東海第二発電所 原子炉压力容器炉心領域超音波探傷試験の追加実施範囲について

東海第二発電所 原子炉压力容器炉心領域超音波探傷試験の試験範囲裕度について

2. 超音波探傷試験追加実施範囲について

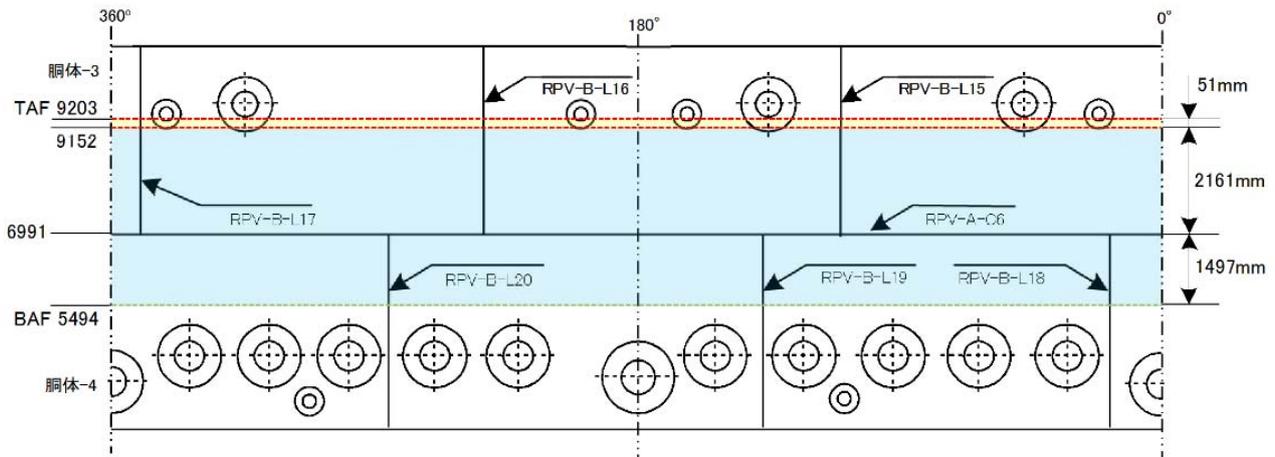
炉心有効高さの数値誤りに伴い、検査範囲に不足が確認されたため、炉心領域の超音波探傷試験を追加で実施しデータを採取する。

この追加試験の範囲において、高さは、誤って TAF と考えていた 9152 mm から、正しい TAF 9203 mm までの範囲とし、長さは、原子炉压力容器全周に渡る範囲とする。
